REYKJAVÍKURBORG - STEKKJARBAKKI  
BREYTING Á DEILISKIPULAGI  
DEILISKIPULAGSUPPDRATTUR - TILLAGA

### **Efni: Deiliskipulag - Stekkjarbakki - breyting**

## Umsögn Veitna um tillögu að nýju deiliskipulagi við Stekkjarbakka þ73

### Efni: Stekkjarbakki Þ73 - Reykjavík – deiliskipulag

Deiliskipulagsbreyting 1:2000

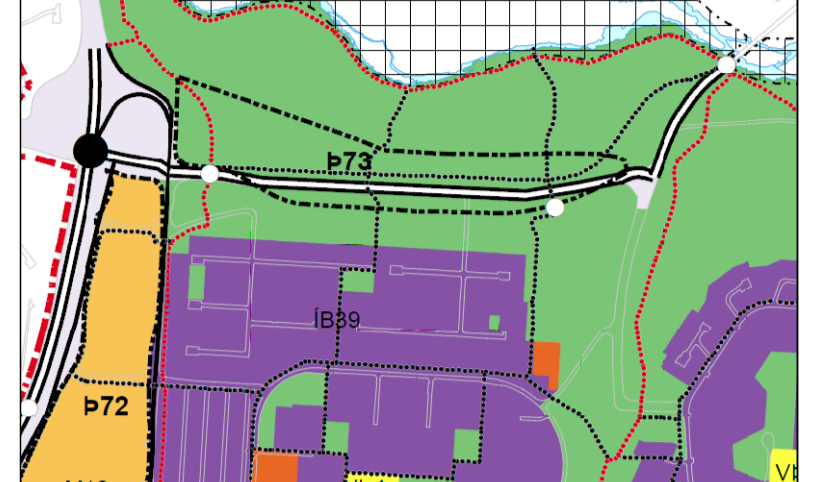
Umhverfisstofnun bendir á að svæði 124 á náttúruminjaskrá eða mörk þess er ekki sett inná þau kort er fylgja erindinu. Að mati Umhverfisstofnunar er mikilvægt að vatnasvið Elliðaáanna sem er svæði á náttúruminjaskrá sé sett inn á tillögu að nýju deiliskipulagi Elliðaárdals. Einnig bendir stofnunin á að hverfisverndarsvæði á svæði Elliðaáanna sem sýnt er í nágildandi aðalskipulagi er ekki sýnt á þeim uppráttum er fylgja erindinu.

Æskilegt er að á skipulagsuppdraetti verði merktar kvaðir fyrir aðkomu vinnutækja vegna reksturs og viðhalds borhola Veitna. Enn fremur er óskað eftir að borholurnar séu merktar á skipulagsuppdrautt og að fram komi að borholurnar séu staðsettar á lóð Veitna.

Fyrirhugaðar byggingar liggja yfir 800 mm fráveitulögn sem flytur allt skólp frá Breiðholti, Árbæ, Norðlingaholt og hluta Kópavogs í átt að hreinsistöð við Ánanaust. Á deiliskipulagsupprættinum er svæðið yfir lögninni merkt sem „byggingarreitur létt tengibygging“. Veitur leyfa ekki byggingar yfir stofnlögnum vegna hættu á raski og mikilvægi þess að greitt aðgengi verði að lögnum fyrir rekstur og viðhald. Því er ekki ásættanlegt að svæði ofan á lögninni sé merkt sem byggingarreitur. Ef nauðsynlegt er að tengja byggingarnar verður að finna lausn sem Veitur sætta sig við og tryggir aðgengi að lögninni á öllum tímum sólarhrings.

Hluti vegarins er sýndur á deiliskipulagsupprætti sem leið innan svæðisins, en ekki aðrir hlutar hans sem enn eru sýnilegir.

Lega vegarins skal auðkennd sem fornleifar á deiliskipulagsupprætti, sbr. kort í skýrslu Borgarsögusafn 182/2017, bls. 28.

*Minjastofnun Íslands tekur undir með Borgarsögusafni sem mælir með því að minjar um fyrri íbúðarbyggð verði varðveittar eins og kostur er og að íbúðarhúsið Gilsbakki standi sem vitnisburður um þá byggð. Friðaðar fornleifar skulu merkta á deiliskipulagsupprætti.*

Skilmálateikningar lóð 3 1:1000

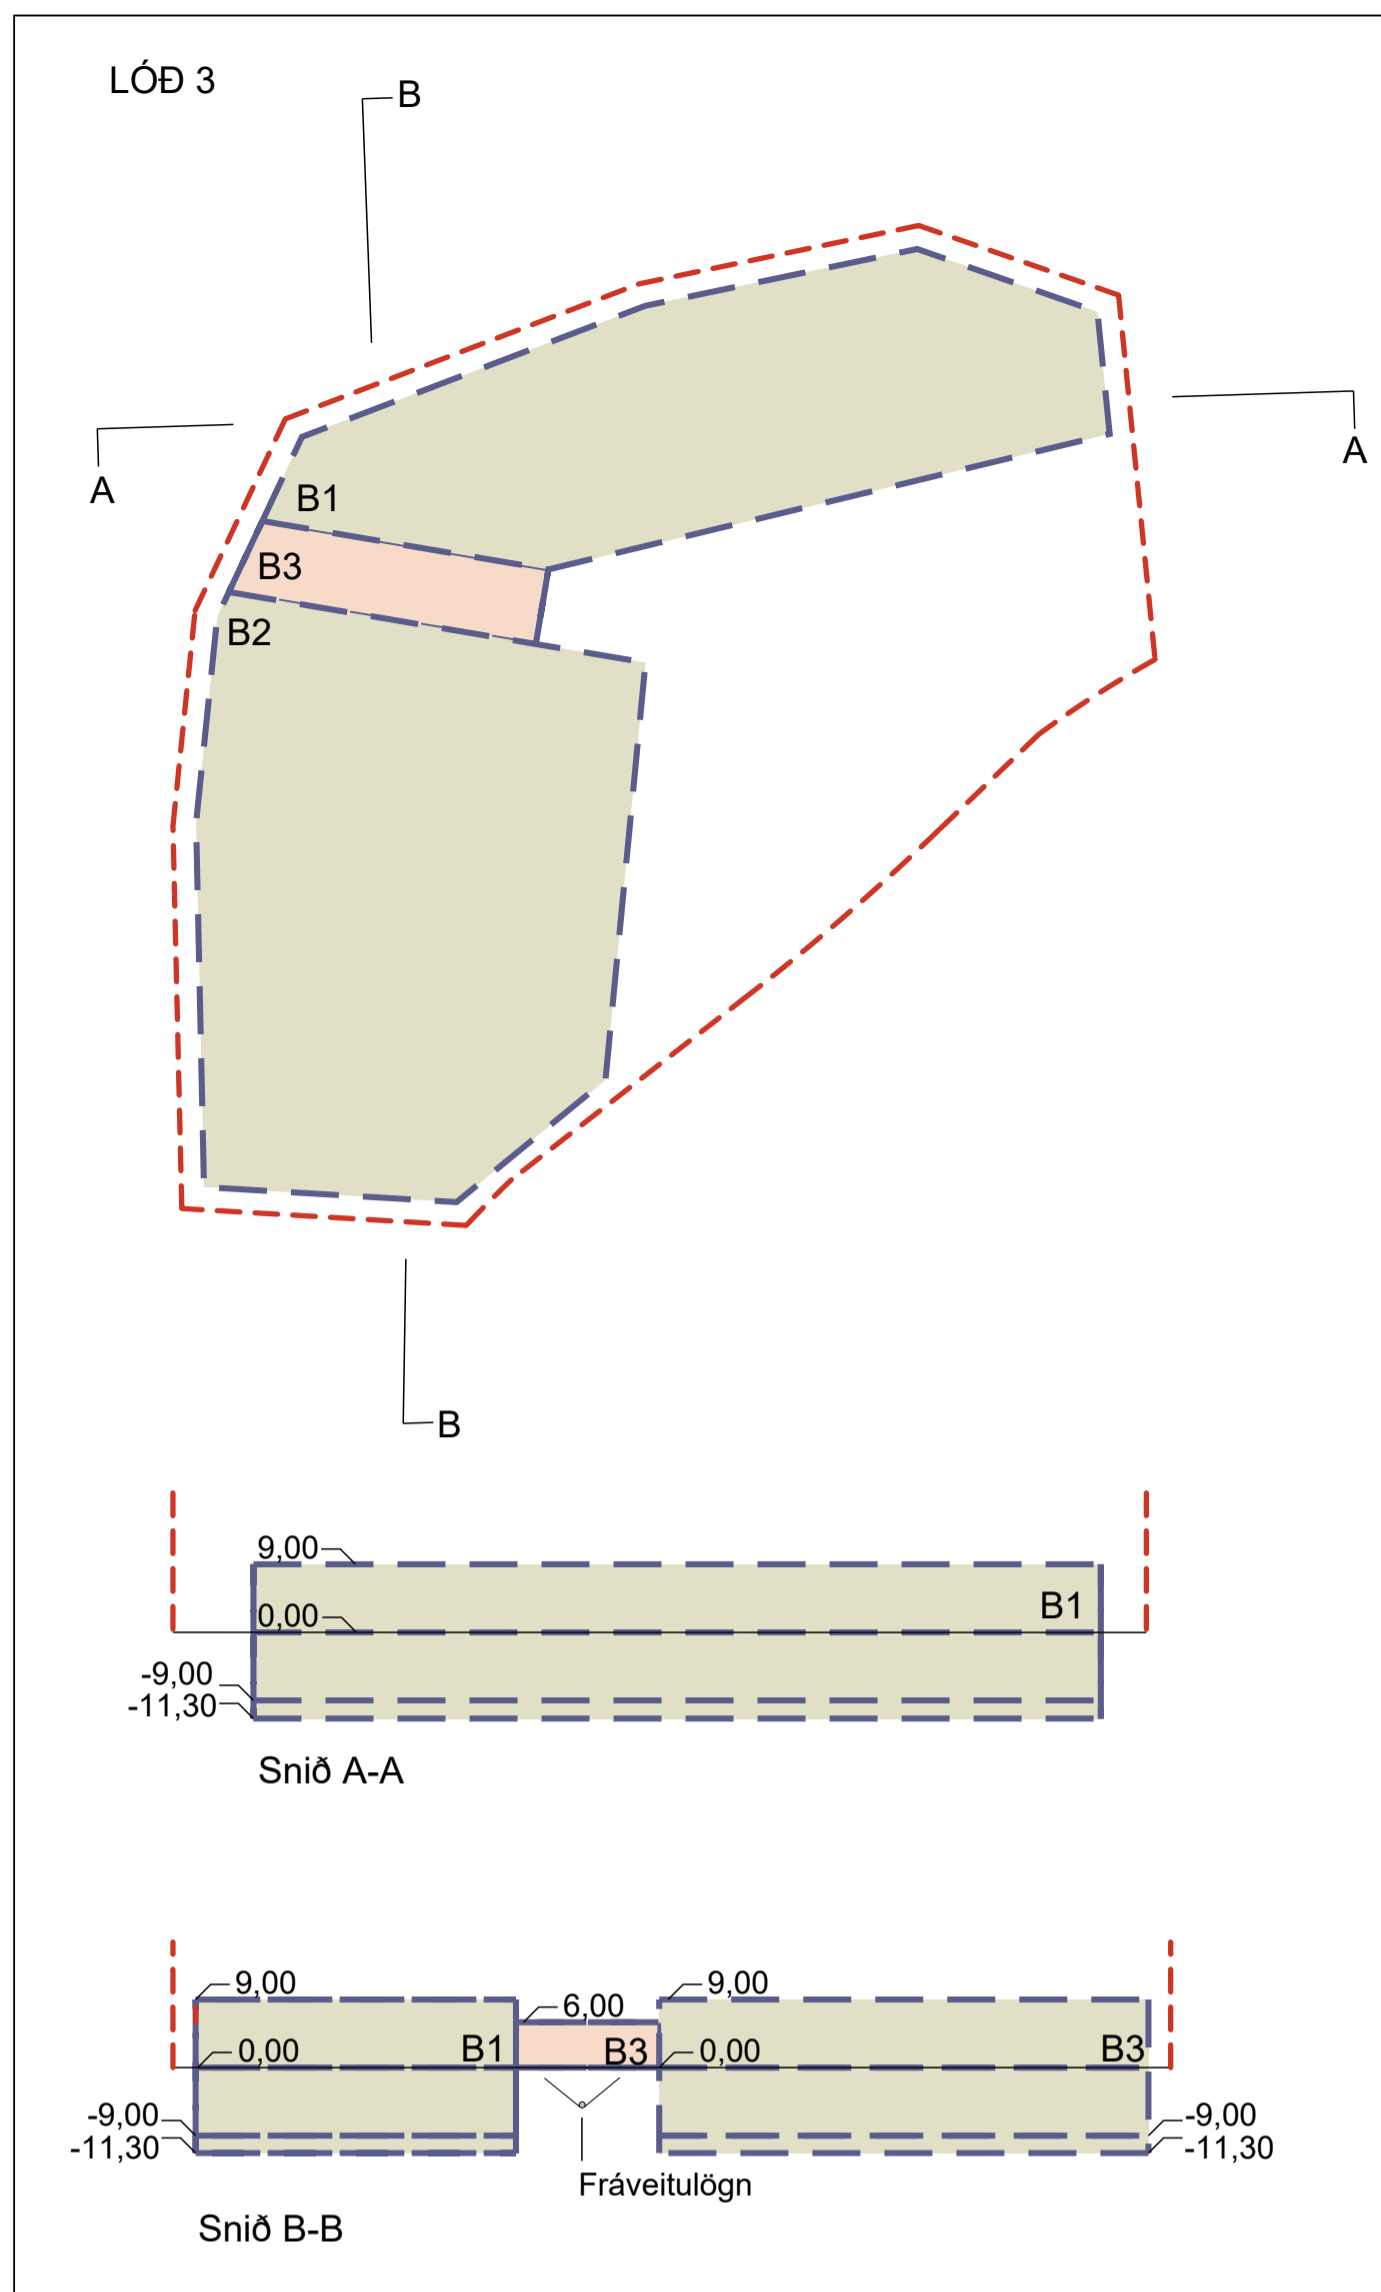
Umhverfisstofnun bendir á að í lýsingu deiliskipulagsbreytingarinnar er sagt að lóð fyrir gróðurhvelvingar verði 5000 m<sup>2</sup>, en í tillögunni sem nú er til umsagnar er lóðin yfir 12.000 m<sup>2</sup>. Athygli vekur að byggingarreitir eru áætlaðir stórir miðað við hvelvingar sem sýndar eru og ná byggingarreitir B1, B2 og B3 yfir mestan hluta lóðar. Einnig segir í lýsingunni frá 2017 að framkvæmdir séu áætlaðar 1.500 m<sup>2</sup>, en skv. ofangreindri tillögu er heimilað byggingarmagn 4.500 m<sup>2</sup>. Einnig bendir stofnunin á að í lýsingu er fjallað um að sólarhringsumferð um Stekkjarbakka sé í kringum 20.000 bílar (2017) og að hljóðvistarkort sýni að hávaði frá umferð til nærliggjandi byggðar í Stekkjunum er um 52-63 dB. En mörk við íbúðarhús er 65dB. Einnig segir í lýsingu að hafa þurfi hljóðvistina og umferðina í huga við skipulagsgerðina. Það telur stofnunin að hafi ekki verið gert.

Skilmálateikningar lóð 2 1:1000

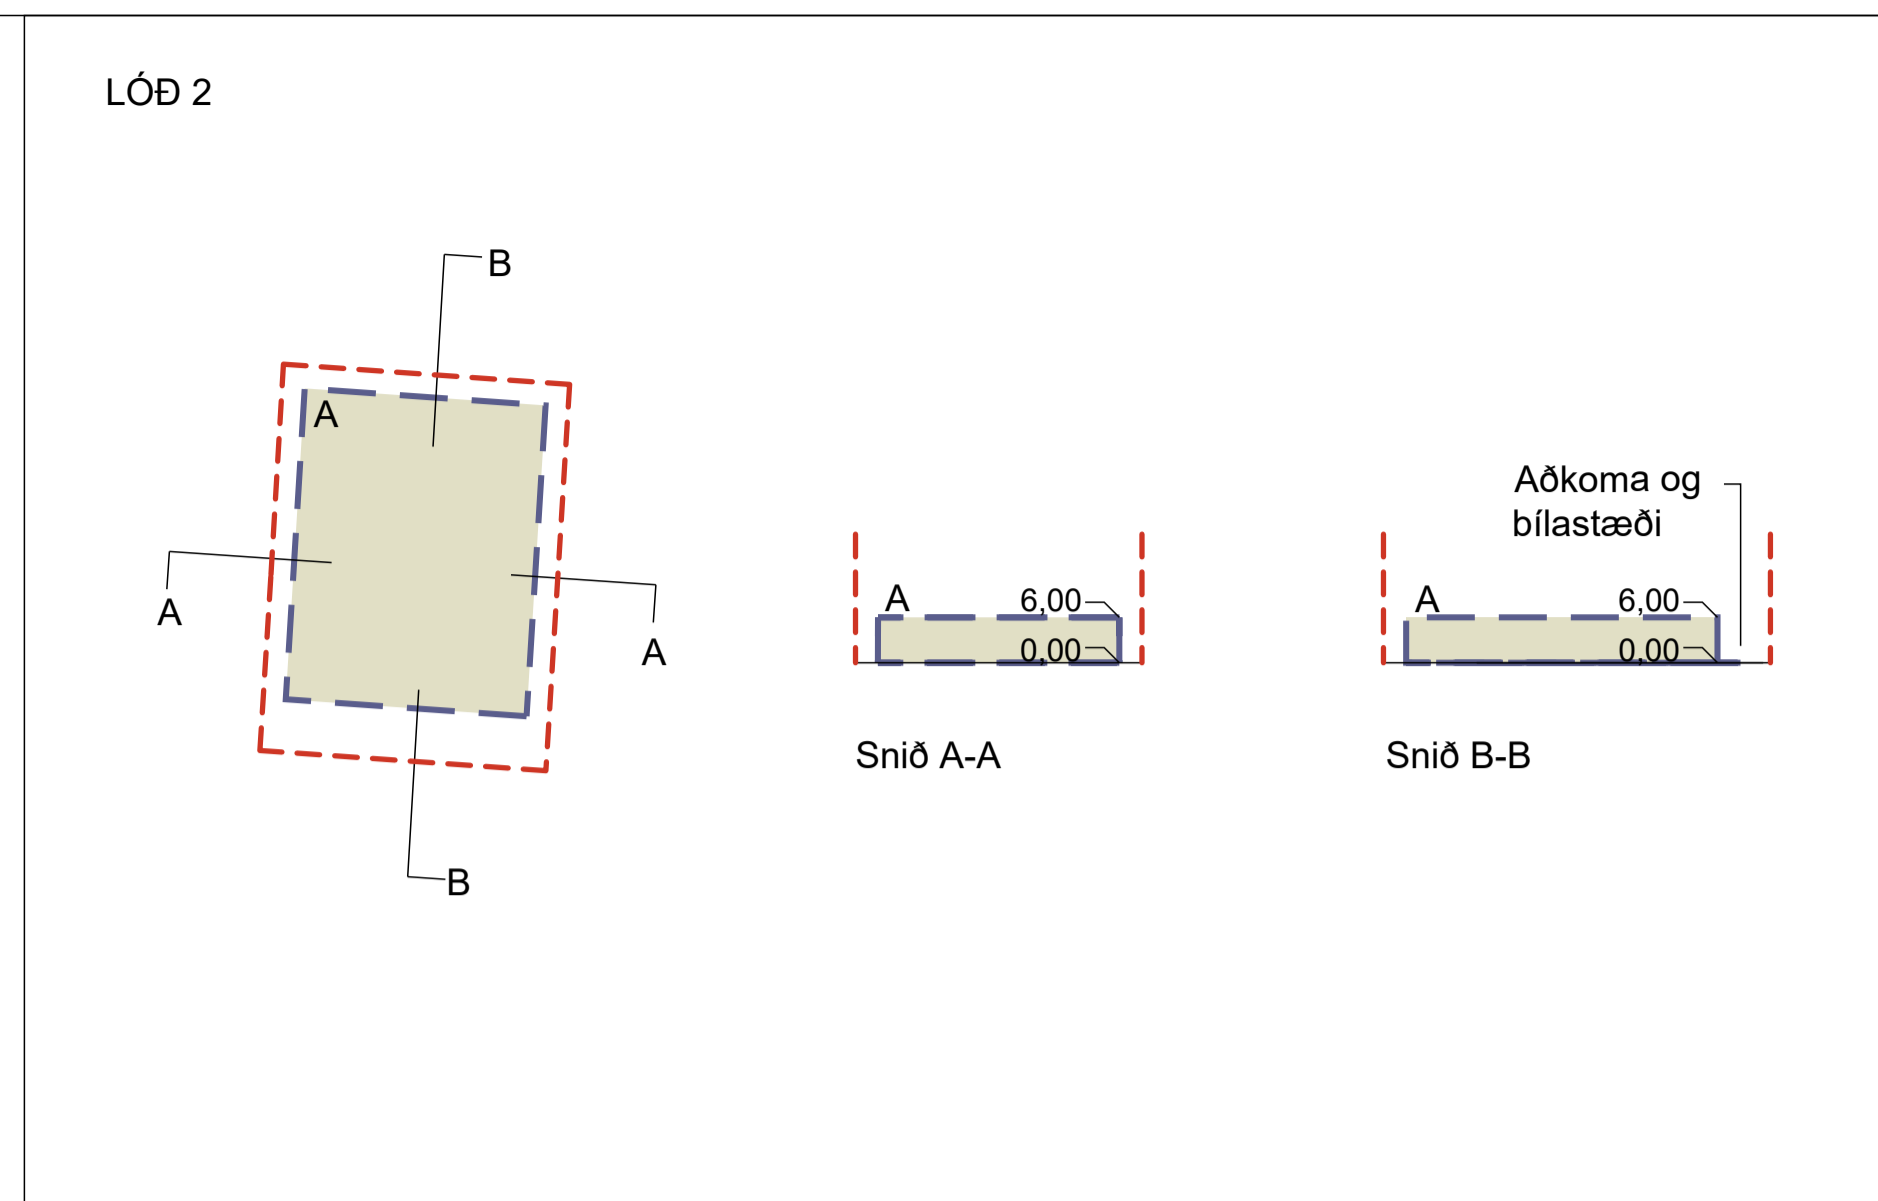
Í umfjöllun um sérskilmála og einstakar lóðir kemur fram að á lóð 2 sem er 1,945m<sup>2</sup> er gefin heimild til að byggja 5-15 þjónustuíbúðir, t.d. sambýli eða sambærilegt, einnig er gert ráð fyrir lóð 1 sem er 2 ha. Að mati Umhverfisstofnunar þarf að gera grein fyrir hve mikið útivistarsvæðið rýrnar með þeirri áætlun og hvernig ráðgert er að bæta þá skerðingu. Einnig er mikilvægt að lóðir 1 sem er um 2 ha og lóð 2 séu mátáðar við áætlað þróunarsvæði sem sýnt er í gildandi aðalskipulagi.

Skýringaruppdrættir (lóð 5), snið A-A 1:1000

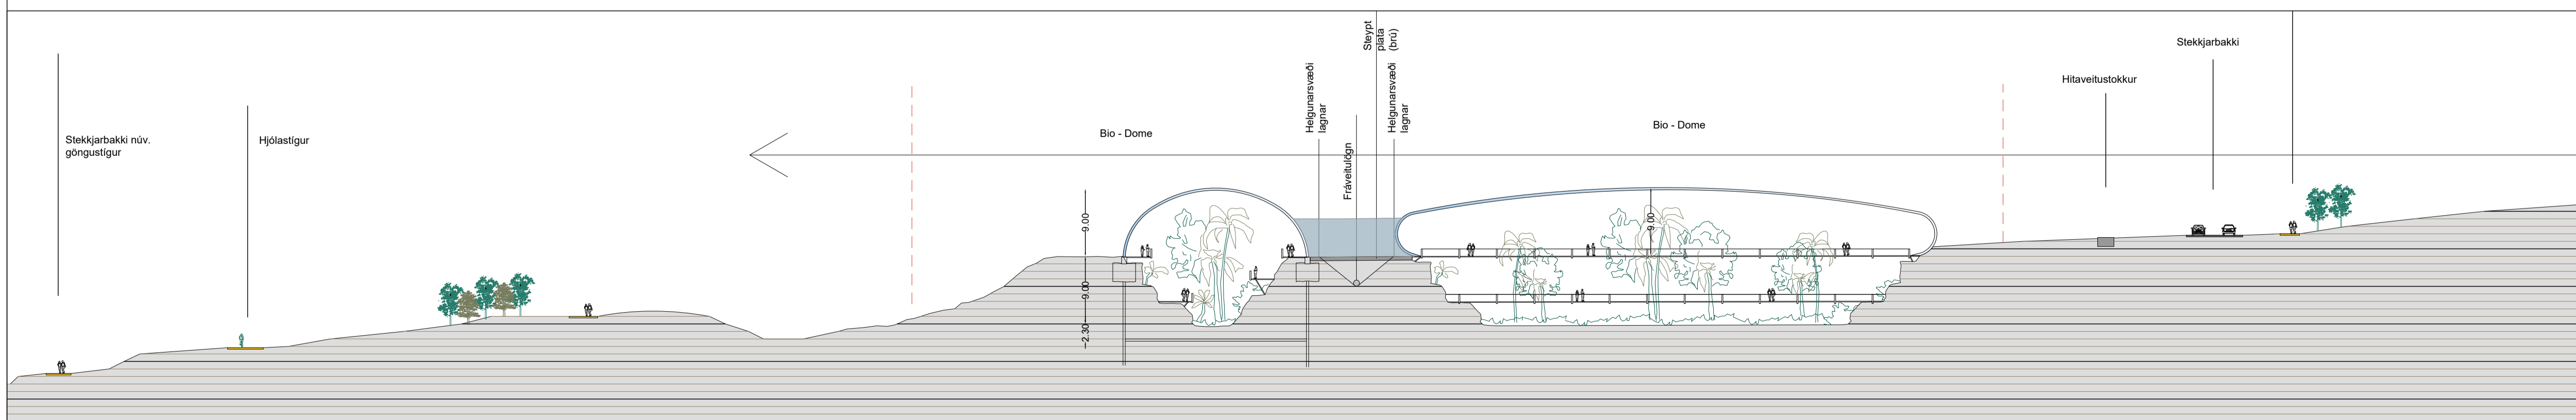
Á sneiðingu er sýnt að íbúi við Urðarstekk muni halda sínu útsýni þrátt fyrir uppbyggingu á lóð 5. Umhverfisstofnun bendir á að framkvæmdaraðilar áætla upplýstar hvelfingar á viðkomandi svæði þannig að við mat á mögulegri útsýnisskerðingu þarf að taka tillit til áhrifa birtumagnsins sem kemur frá hvelfingunum. Að mati stofnunarinnar verður breyting á ásýnd frá Stekkjarbakka mikil þar sem hinar upplýstu hvelfingar verða í forgrunni. Að mati Umhverfisstofnunar er ekki hægt að telja ljósmengun óverulega frá áætluðum gróðurhvelfingum, þar sem í greinargerð eru sett fram viðmið en ekki skýr ákvæði um hvernig lýsingu skuli háttáð.
